Bollettino Tecnico 15/2021 del 17/8/2021

OGGETTO: RisControl versione 1.2.1.0040

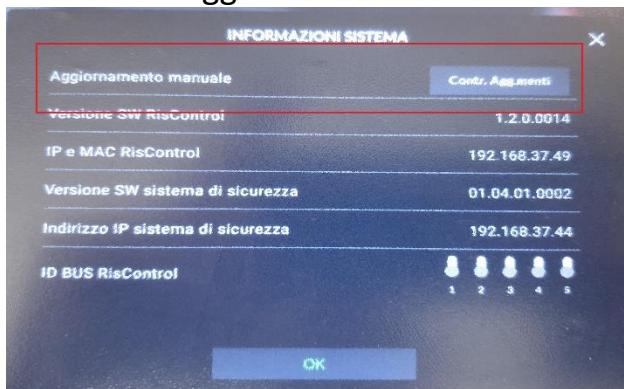
Il presente bollettino per segnalarvi il rilascio della versione **1.2.1.0040** per tastiere RisControl.

La versione in oggetto risolve una problematica interna tale per cui, anche se impostata la modalità Screen Saver su “*Nessuna*”, dopo 24 giorni di inutilizzo, lo Screen Saver veniva comunque attivato. Ora l’opzione “*Nessuna*” viene correttamente applicata.

Questa versione risolve inoltre le condizioni di riavvio che talvolta si sono riscontrate su ProSYS Plus e che generavano una segnalazione di Tamper se il controllo “*tamper BUS*” era impostato su Si.

L’aggiornamento può essere avviato da RisControl nel menù Impostazioni -> Generali -> Informazioni sistema -> Contr. Agg.menti
